Erratum ontwerpnota Westkappelse Zeedijk, Gat van Westkapelle

ERRATUM BIJ ONTWERPNOTA WESTKAPPELSE ZEEDIJK, GAT VAN WESTKAPELLE [W34]

(ontwerpnota: PZDT-09188 ontw)

PZDT-R-09371 ontw

DWARSPROFIEL 3 nieuw van dp210+40m tot dp210+00m
schaal 1:100

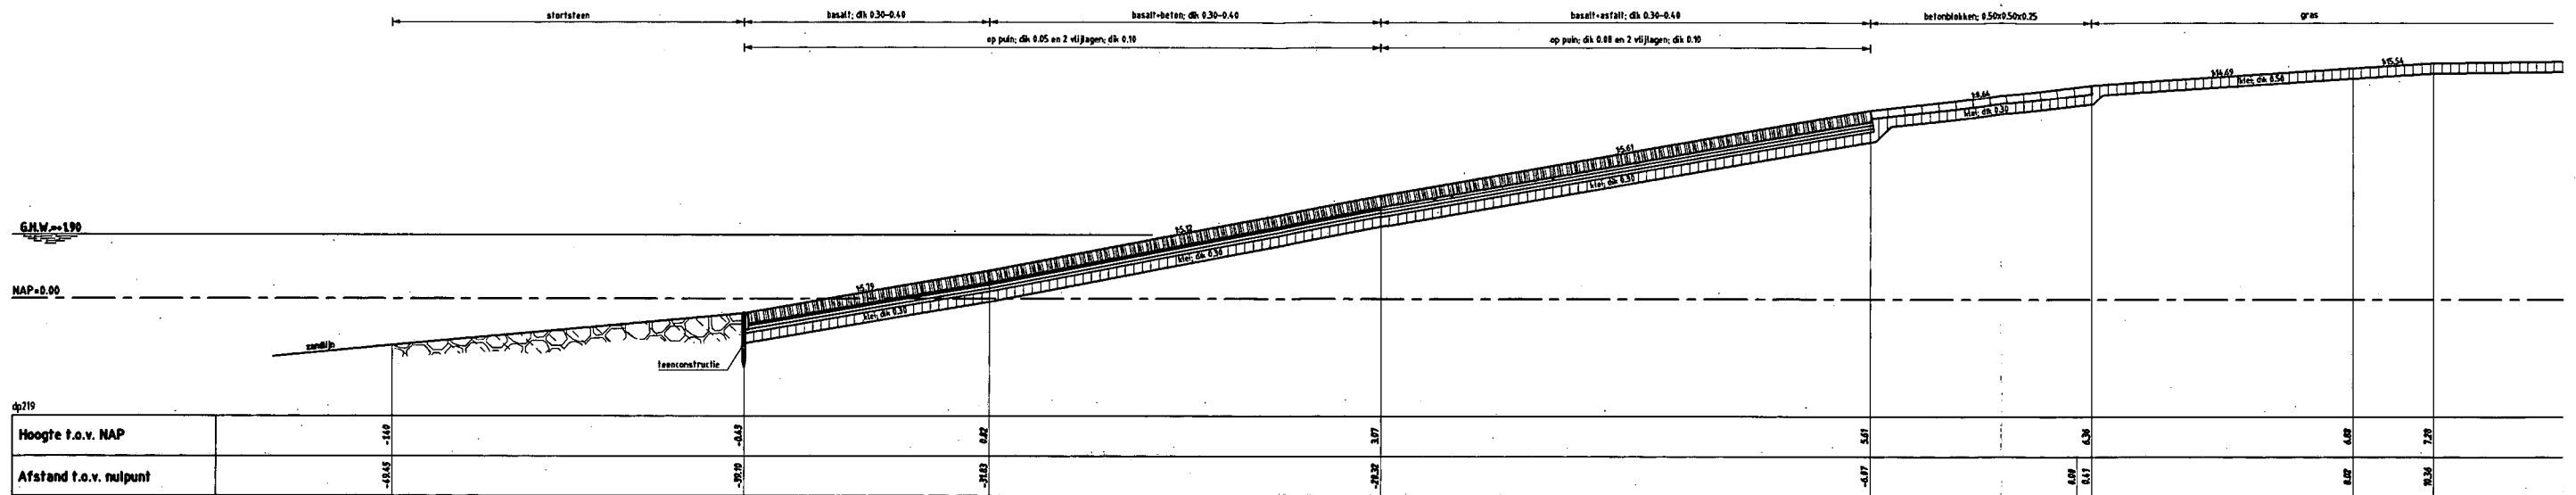
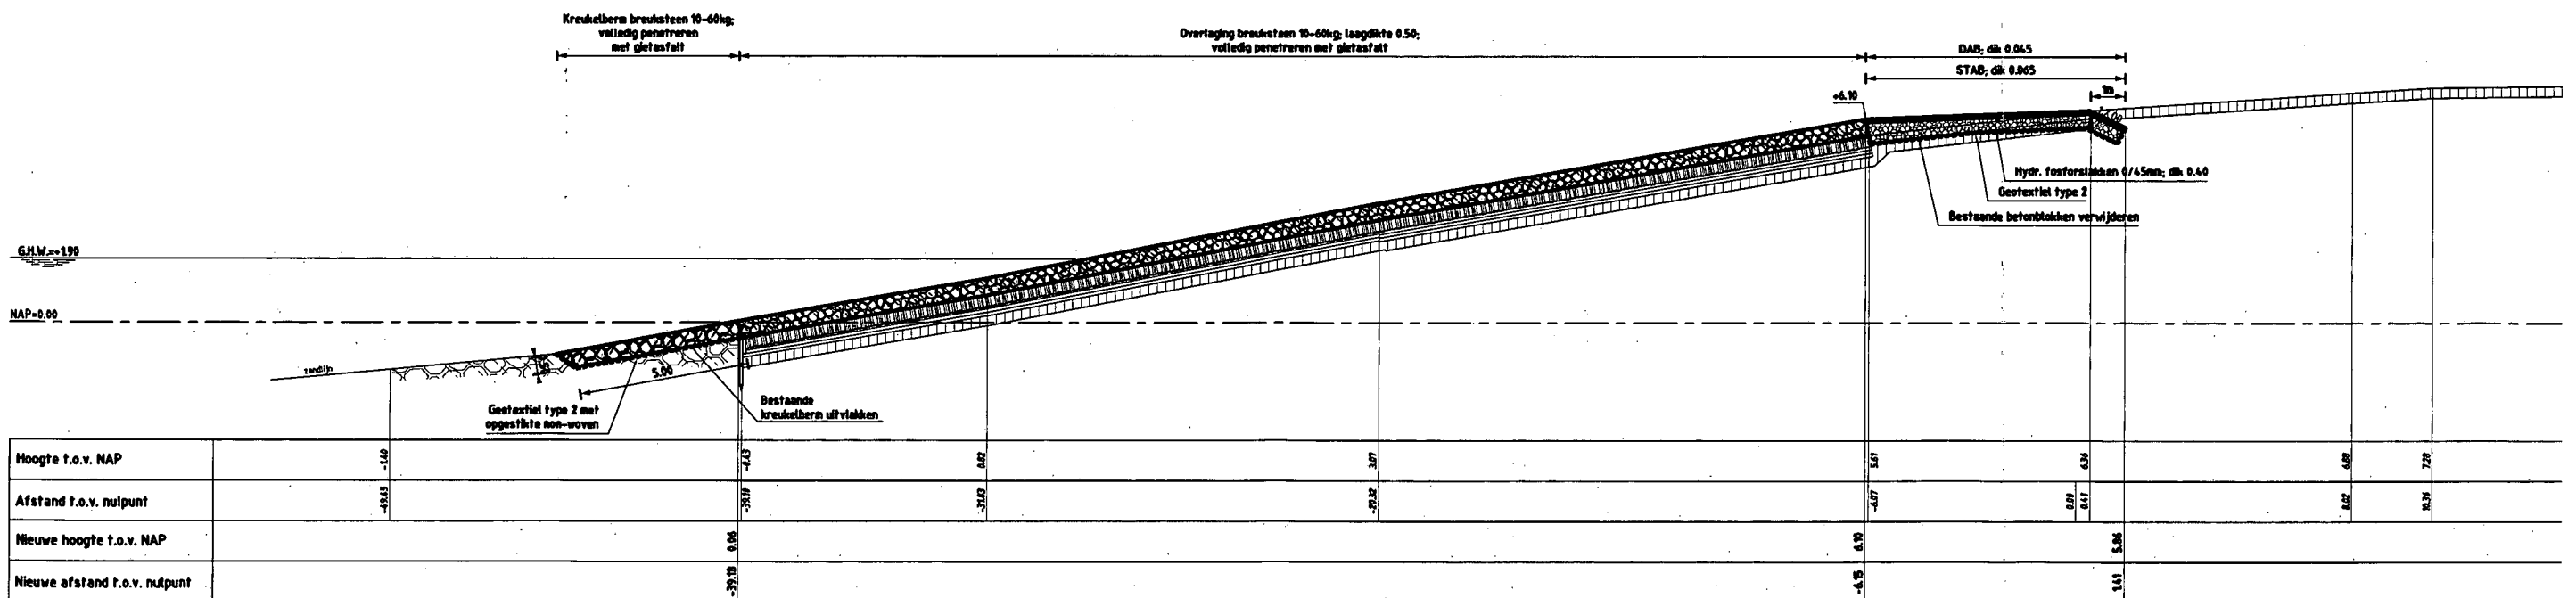
- Ter plaatse van ondertafel op de kop van het plateau bij het KNRM gebouw (zie figuur 13) overlaging vanaf de teen tot GHW (=NAP+1.90m) uitvoeren met zogenaamde "kommetjes", bestaande uit overlaging breuksteen 10-60kg; laagdikte 0.55m waarvan 0.50m vol en zat gepenetreerd met gietasfalt.
- Ter plaatse van ondertafel op de kop van het plateau bij het KNRM gebouw (zie figuur 13) kreukelberm uitvoeren met breuksteen 10-60kg; vol en zat gepenetreerd met gietasfalt

DWARSPROFIEL 5 nieuw van dp220-75m tot dp223-30m
schaal 1:100

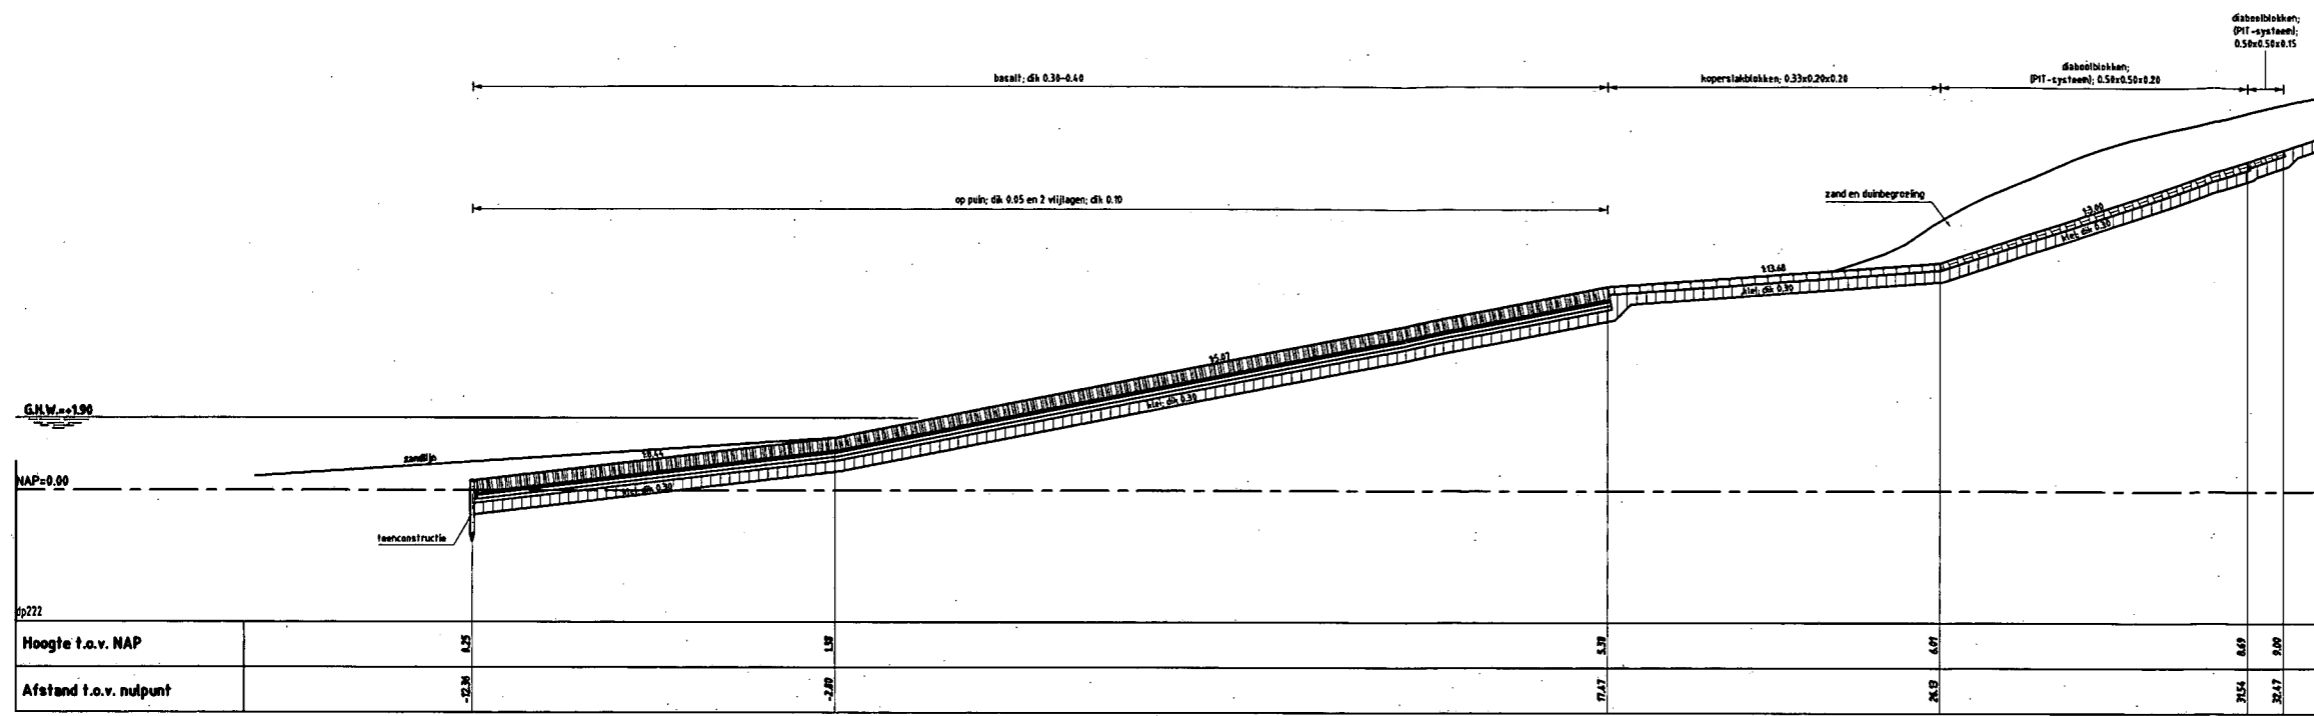
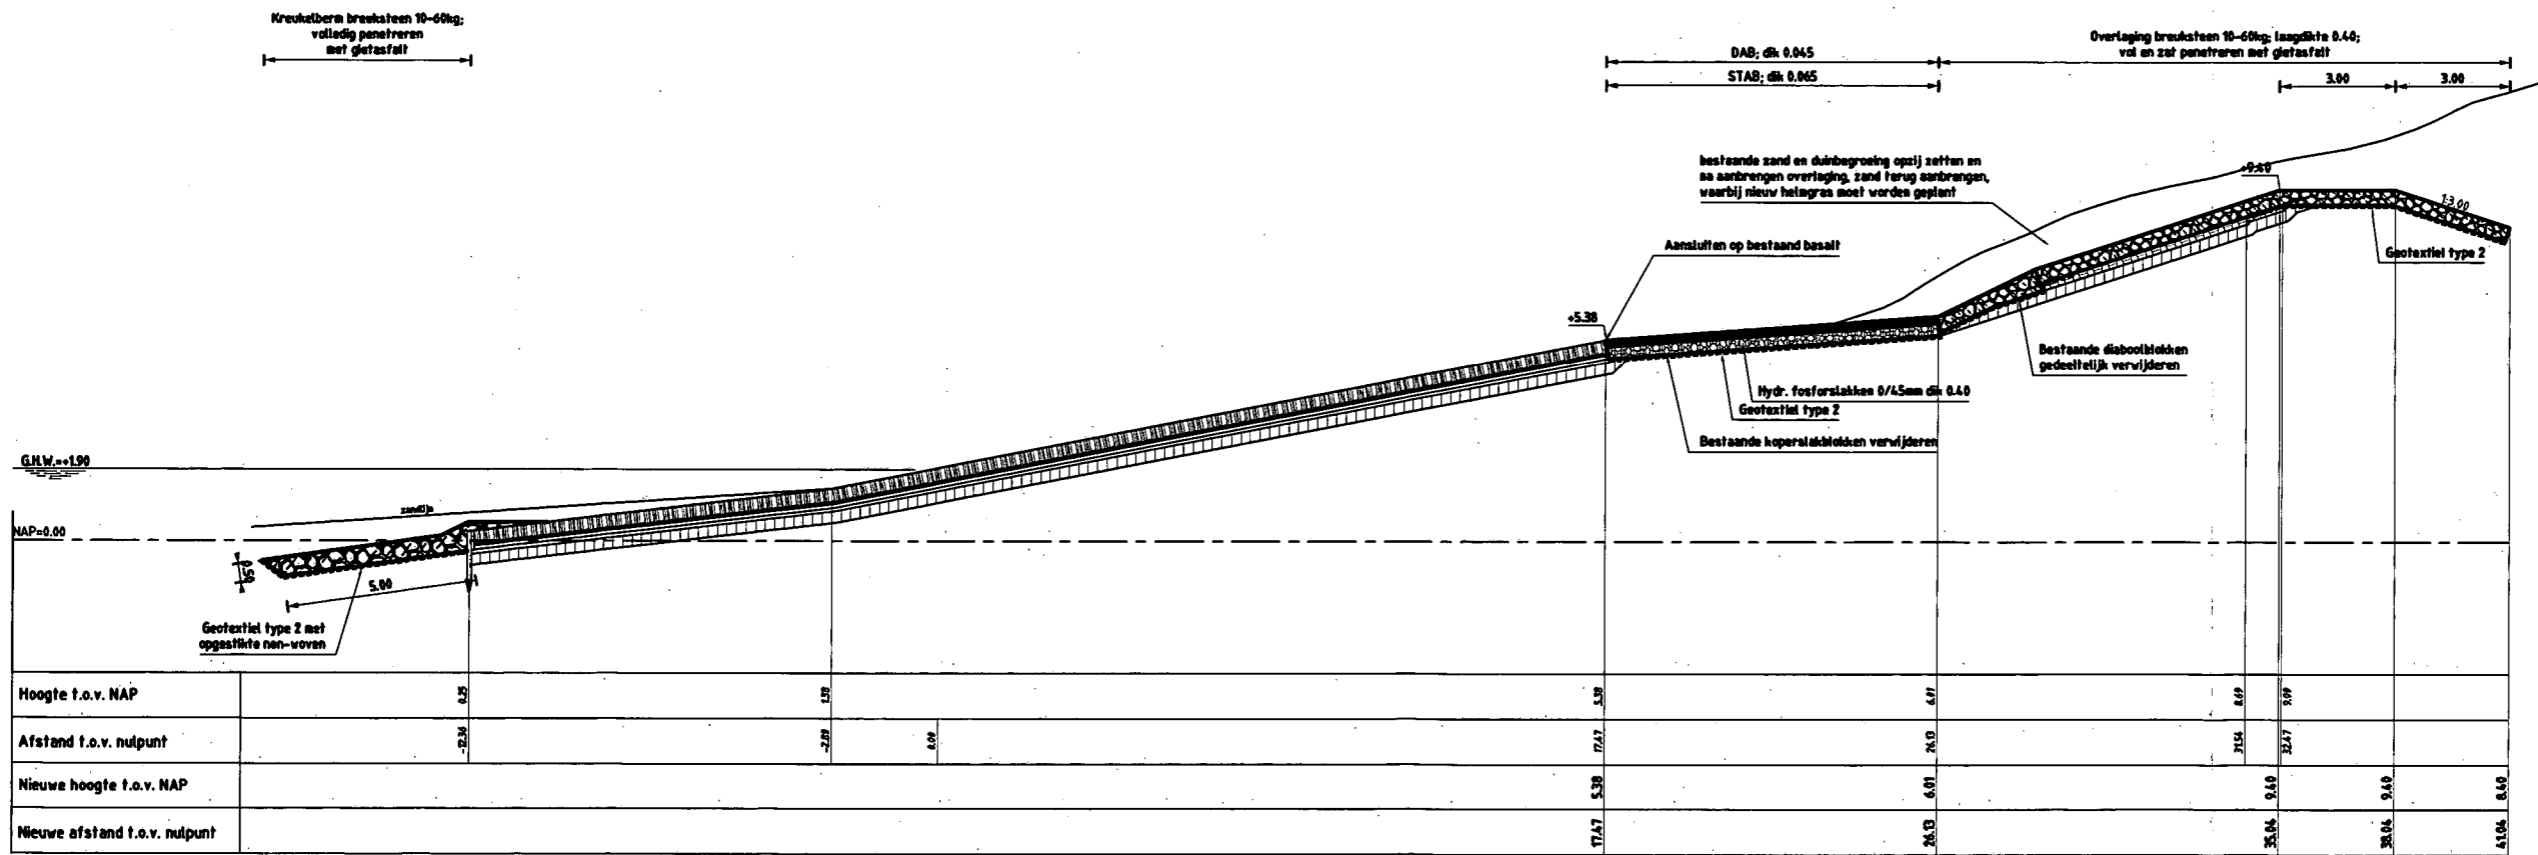
1. De grens van goedgetoetste basalt schuift op van dp221 naar dp220+75m. Hierdoor zal de grens tussen deelgebied IV en deelgebied V mee opschuiven. Dit houdt in dat de bestaande basaltglooiing tussen dp220+75m en dp221 gehandhaafd kan blijven, conform dwarsprofiel 5.

Figuur 14

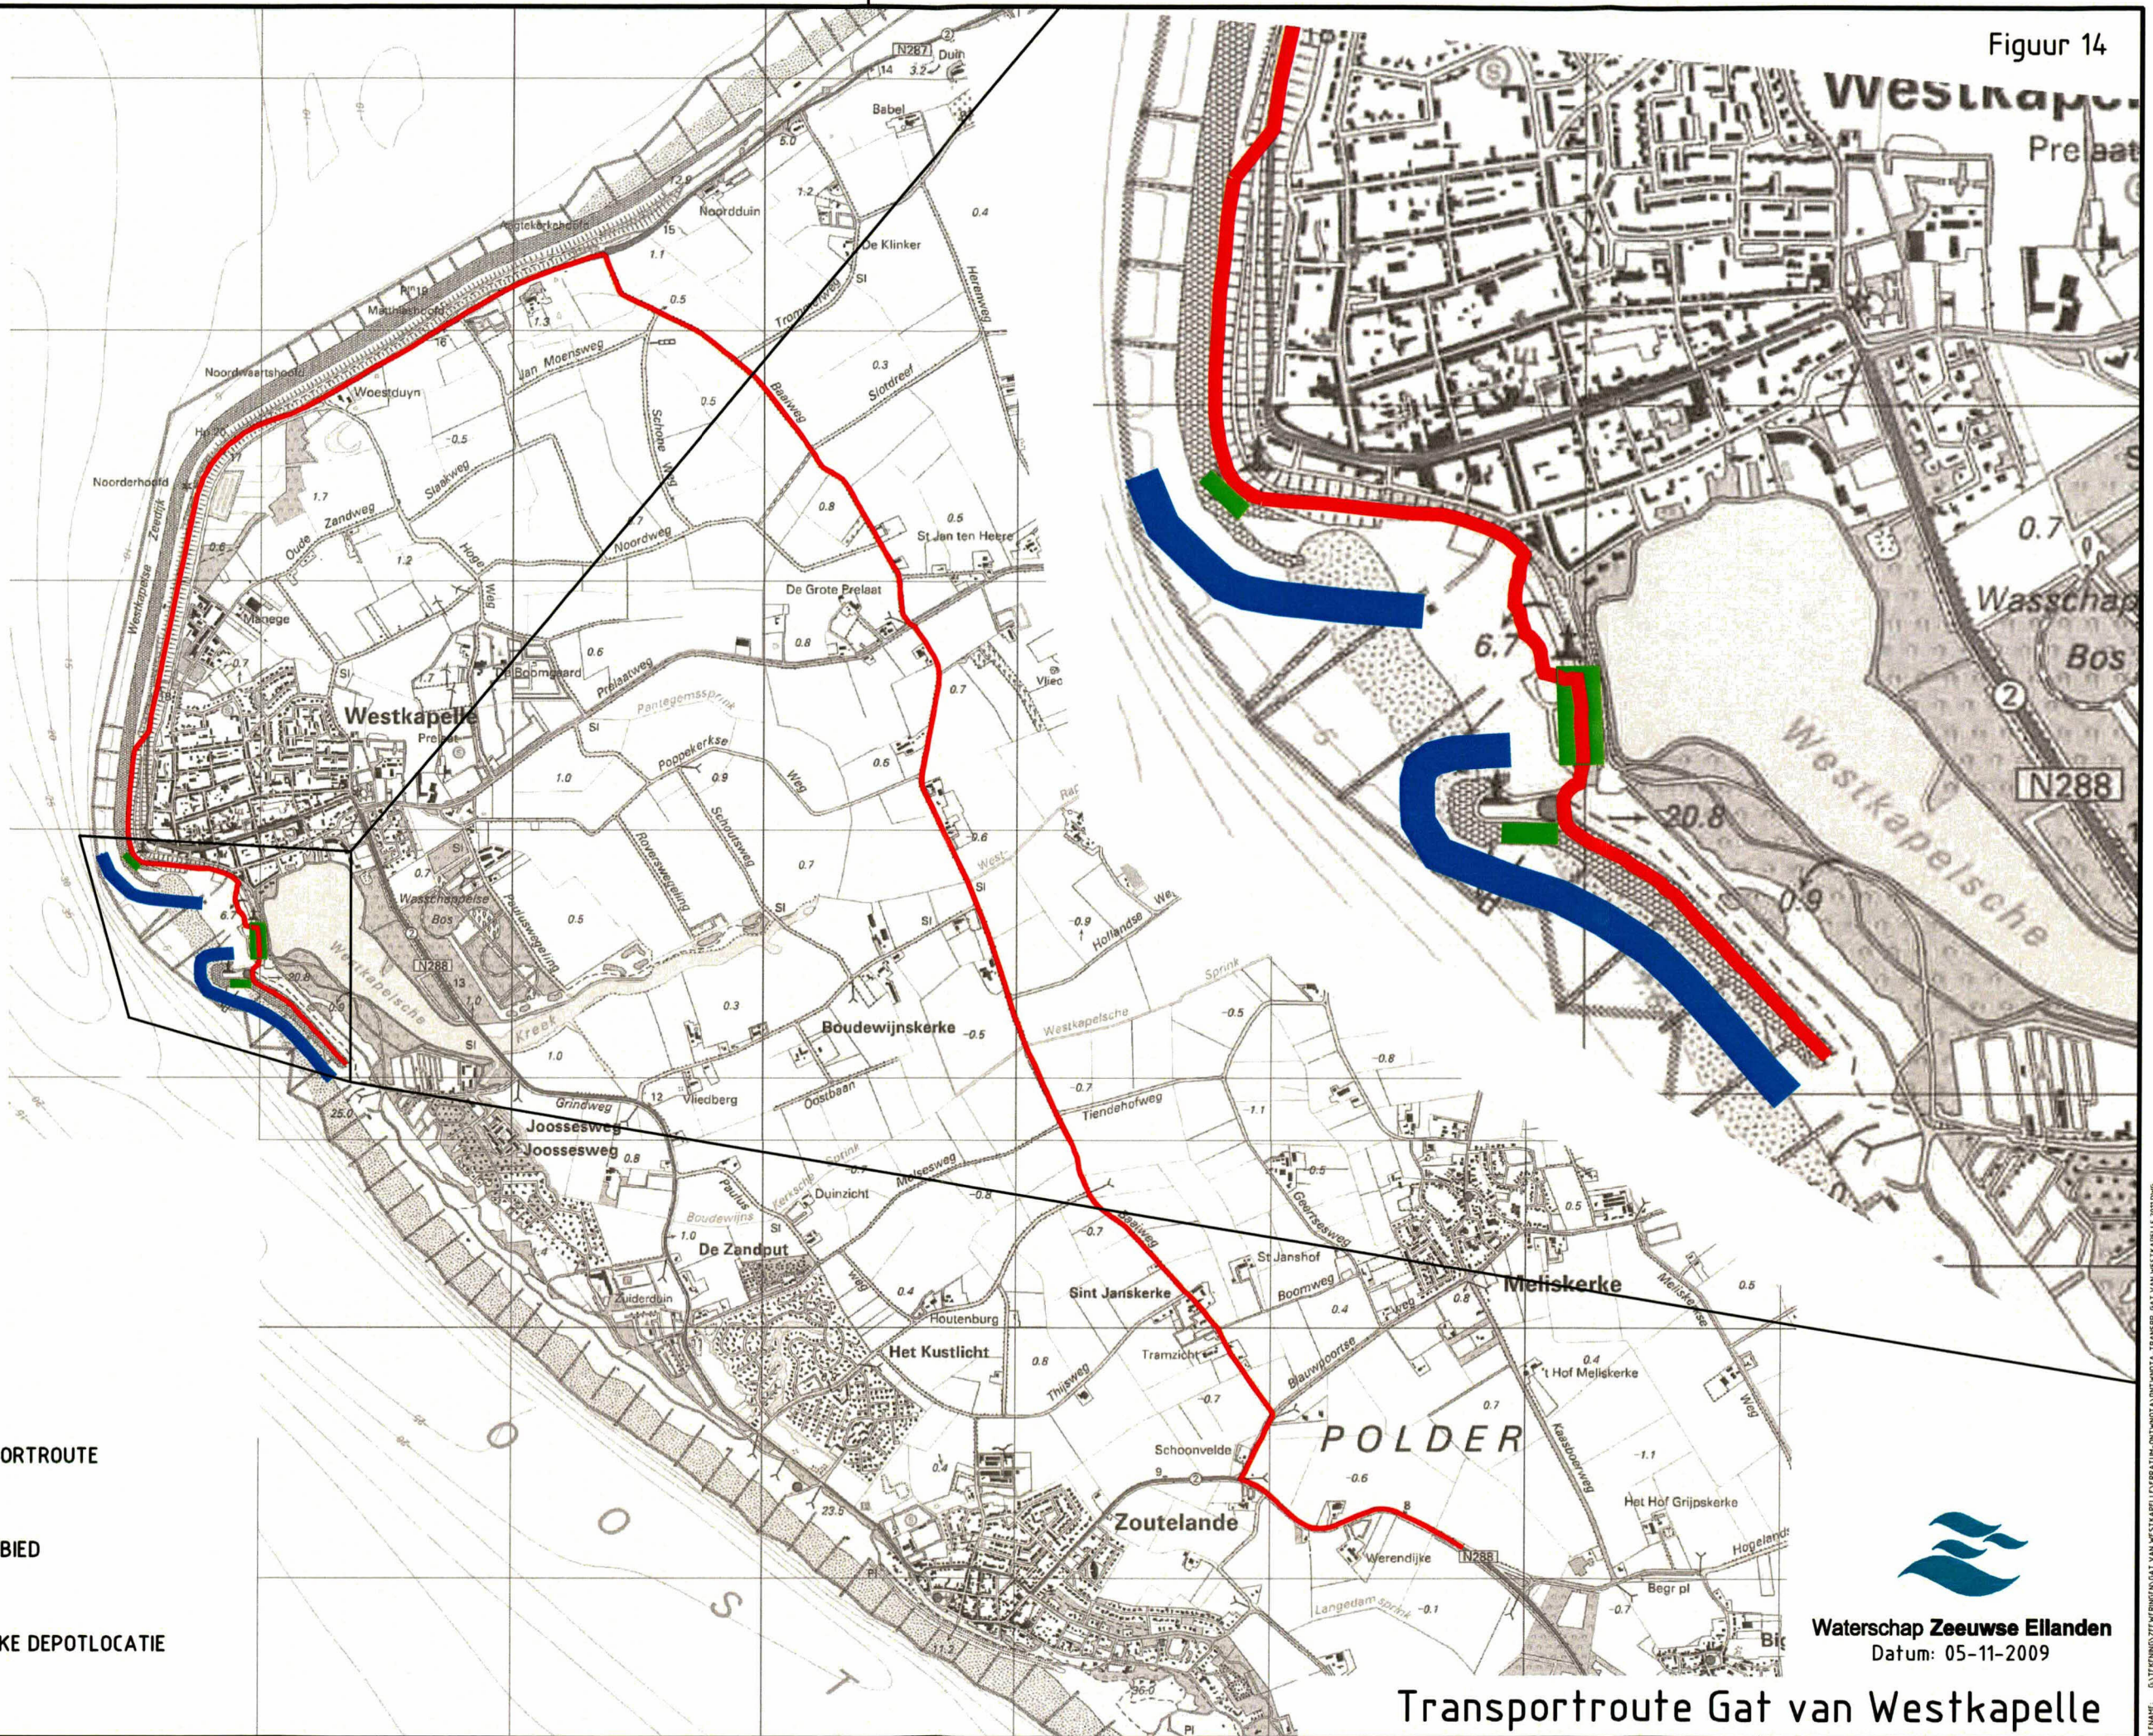
8. De lichtkleurige slijtlaag zoals opgenomen in de ontwerpnota komt te vervallen, aangezien dicht asfaltbeton standaard niet voorzien wordt van oppervlaktebehandeling.
9. Bovengenoemde wijzigingen, alsmede een aanpassing in de transportroute, zijn verwerkt in de Figuren van Bijlage 1 welke bij dit erratum gevoegd is.
